## Form of delivery of Castor Kit 24630-018 for Varistar CP

nVent SCHROFF want to inform you, that the form of delivery for the castor kit 24630-018 is not correct documented on the Website and the PDF catalog.

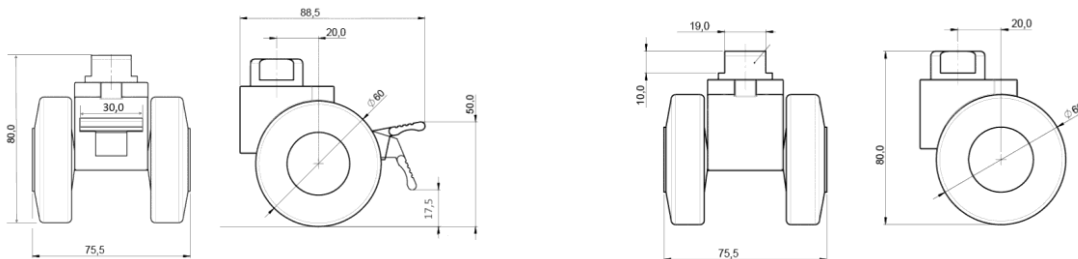
**Current information:**

Varistar CP Castor kit with adjustable feet, 400kg, height 85 ...95mm. The diameter of the castors is 85mm

**Correct information:**

Varistar CP Castor kit, 400kg, height 80mm  
The diameter of the castors is 60mm

The castor included in the kit are 2x castor with brake and 2 x castor without brake.  
Adjustable feet **are not** included.

This is different to the castor kit 23130-078 used for the legacy Varistar.

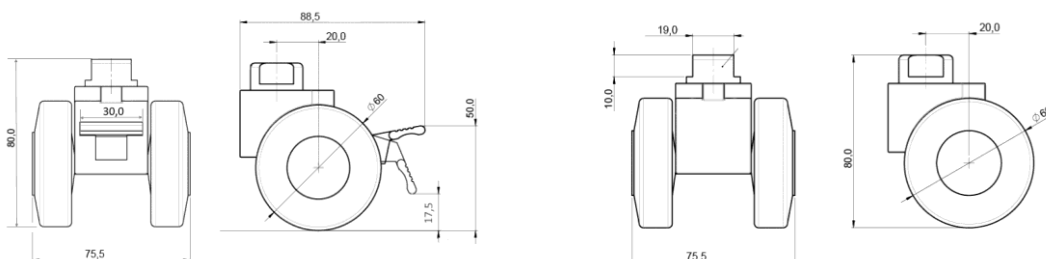
### Aktuelle Informationen:

Varistar CP Rollensatz mit verstellbaren Füßen, 400kg, Höhe 85 ...95mm. Der Durchmesser der Rollen beträgt 85mm

### Korrekte Information:

Varistar CP Rollensatz, 400kg, Höhe 80mm, Der Durchmesser der Rollen beträgt 60mm

Die im Bausatz enthaltenen Rollen sind 2x Rollen mit Bremse und 2x Rollen ohne Bremse.

Höhenverstellbaren Füße **sind nicht** im Lieferumfang enthalten.

Dieser Satz unterscheidet sich von dem Rollen-Satz 23130-078, der für den alten Varistar verwendet wird. Dieser enthält Nivellierfüsse.

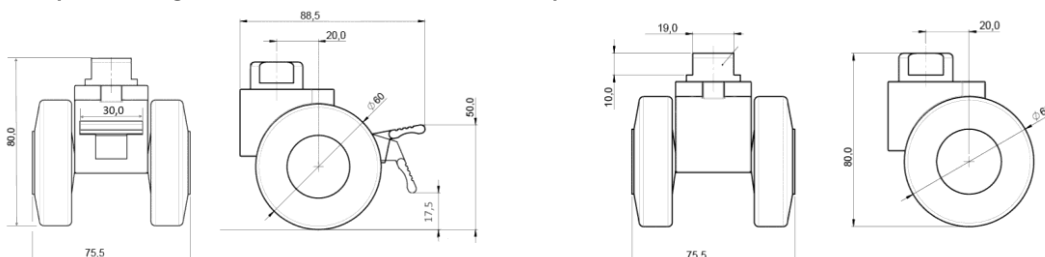
#### Informations actuelles :

Roulettes Varistar CP avec pieds réglables, 400kg, hauteur 85 ...95mm. Le diamètre des roulettes est de 85mm.

#### Information correcte :

Kit de Roulettes Varistar CP, 400kg, hauteur 80mm, Le diamètre des roulettes est de 60mm. Les roulettes contenues dans le kit sont 2x roulettes avec frein et 2x roulettes sans frein.

Les pieds réglables en hauteur ne sont pas inclus dans la livraison.

Ce kit diffère du kit de roulettes 23130-078 utilisé pour l'ancien Varistar. Celui-ci contient des pieds vérins.
